日本原燃株式会社	
資料番号	遮蔽 01 R0
提出年月日	令和 3 年 6 月 25 日

設工認に係る補足説明資料

遮蔽設計の基本方針に関する

MOX 燃料加工建屋に係る既認可からの変更点について

第 3.1.1-1 図 排気筒の位置変更

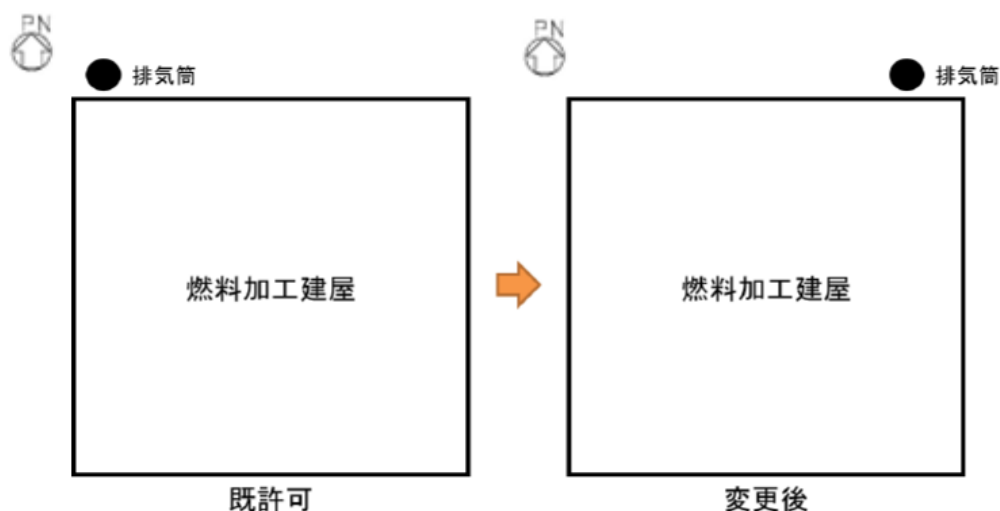
燃料加工建屋に支持される排気筒は、燃料加工建屋北西側外壁面に設置していたが、約70m東へ移動させ、北東側外壁面に設置する変更を行う。

また、排気筒の高さについては、25mから20mに変更する。

- 位置変更については、貯蔵容器搬送用洞道の工事と気中ダクト及び排気筒の工事を独立して行うため。
- 高さ変更については、万一転倒した場合であっても再処理施設のウラン・プルトニウム混合酸化物貯蔵建屋に波及的影響を及ぼさないようにするため。

排気筒は非管理区域である屋外に設置される設備であり、排気筒の変更により管理区域内や管理区域境界の設計に影響を与えないことから、評価への影響はない。

第 3.2.1-1 図 建屋の増床のイメージ

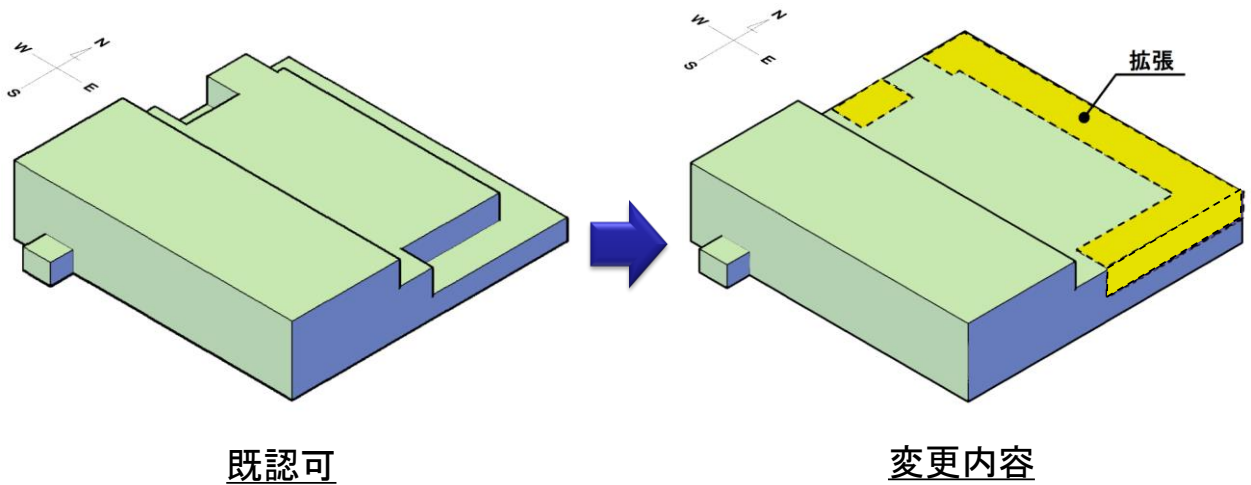
第 3.2.1-1 図及び第 3.2.1-2 図のとおり、建屋北側屋上部分を増床するとともに、増床に併せて建屋レイアウトを変更する。また、地下 3 階及び地下 2 階の階高を、それぞれ 60cm 高くする。

なお、増床箇所に設置する設備は一般系の設備とし、窒素循環用冷却水設備、常用所内電源設備等を設置する。

- ▶ 新規制基準対応として、火災消火用のガスボンベの追加設置等が必要となったことから、既認可における建屋レイアウトでは設備・機器を燃料加工建屋内に収納することができないため。
- ▶ グローブボックスの耐震 S クラス化に伴う耐震サポートの追加、火災発生時の延焼を防止するための延焼防止ダンパ等の追加が必要となり、既認可の階高では工程室内の天井部分における設置スペースの確保が困難となるため。

輸送容器保管室周りの遮蔽壁の形状が地上 2 階見学者スペースの削除により変更となったが、遮蔽体の厚さについては、既認可で妥当性を確認している隣室と同等としているため、評価の変更は不要である。

また、加工施設からの直接線及びスカイシャイン線による公衆被ばく評価における遮蔽体である燃料加工建屋の外壁の範囲が建屋の増床に伴い変更となった。ただし、新たに外壁となった範囲についても必要厚さ（コンクリートで 120 cm 以上）を満足することから、評価の変更は不要である。

線源となる核燃料物質を取り扱う設備・機器の移動はレイアウト変更の対象となっていないが、地下 3 階及び地下 2 階の階高を 60 cm 高くしたことにより、地下 3 階の機器を線源とした地下 2 階の評価では、線源から遮蔽体及び評価点までの距離が長くなる。よって、本変更は評価結果が低くなる方向であり、入力条件を変更しない方が厳しい評価となることから、本変更による評価への影響はない。
